改善箇所説明図

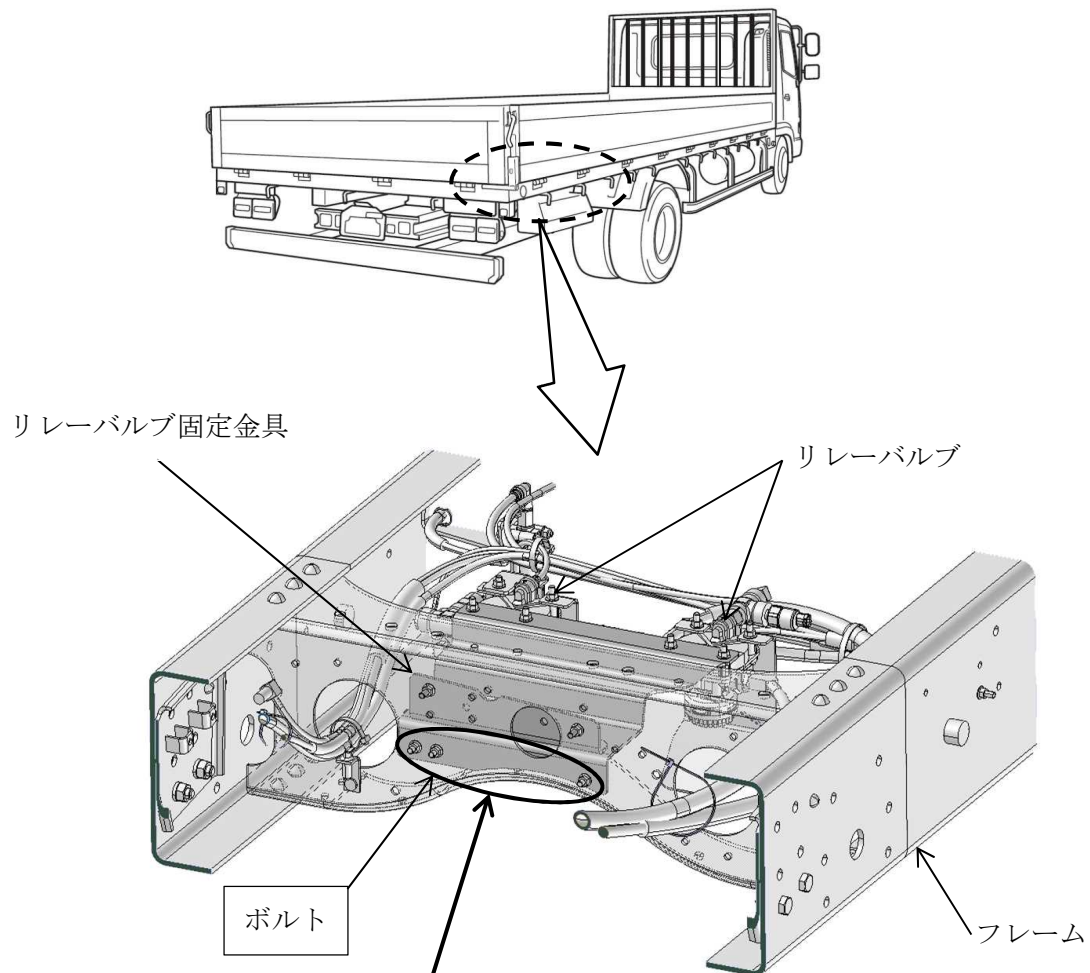
基準不適合発生箇所

中型トラックの空気式ブレーキにおいて、リレーバルブの固定金具の締め付け作業が不適切なため、締め付けボルトの一部が欠品しているものがある。そのため、そのままの状態で使用を続けると、走行振動等により当該固定金具が外れ、エア配管が損傷し、エアが漏れるおそれがある。

注： は点検し、欠品している場合は適正に締め付ける。

全車両、当該固定金具の締め付けボルトを点検し、欠品している場合は、適正に締め付ける。

識別：改善済車両にはネームプレートに黄色ペイントを塗布する。
